『いちばんわかりやすい[長期優良住宅]改訂版』に誤りがありました

『いちばんわかりやすい[長期優良住宅]改訂版』(2014年5月刊)において、以下のとおり誤りがありました。お詫びして訂正いたします。

図35 1階の火打構面存在床倍率

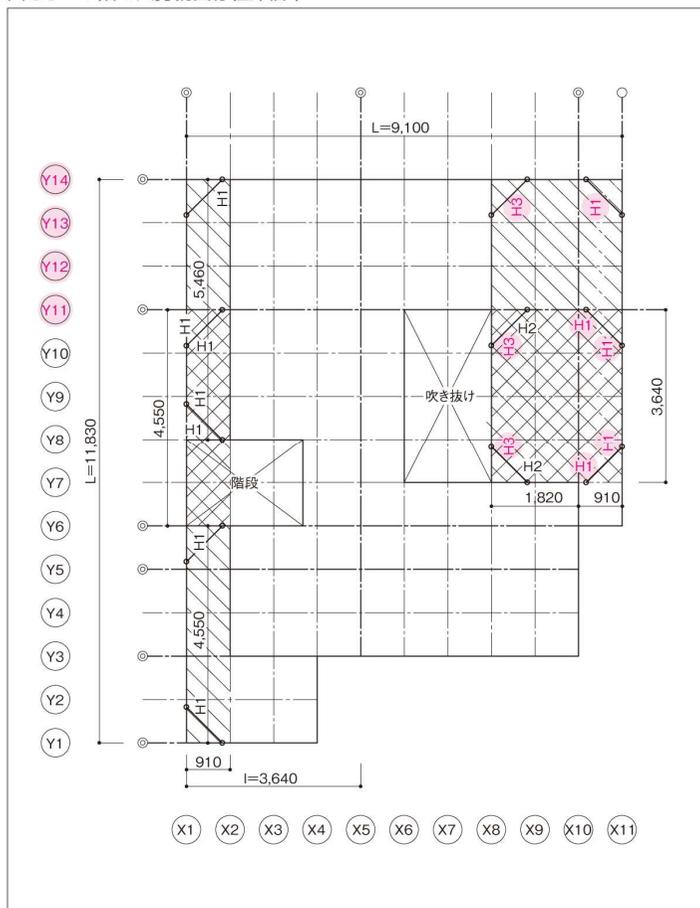
■p56の図35の火打ちの記号で、横方向H3(2カ所)はH1に、縦方向H2(3カ所)はH3に、H3(3カ所)はH1に訂正。また、通り心番号の「Y12～Y15」は「Y11～Y14」に訂正。図の訂正は以下の通りです(色文字部分が訂正箇所です)。

■p57の図36の通り心番号の「Y12～Y15」は「Y11～Y14」に訂正(上図参照)。
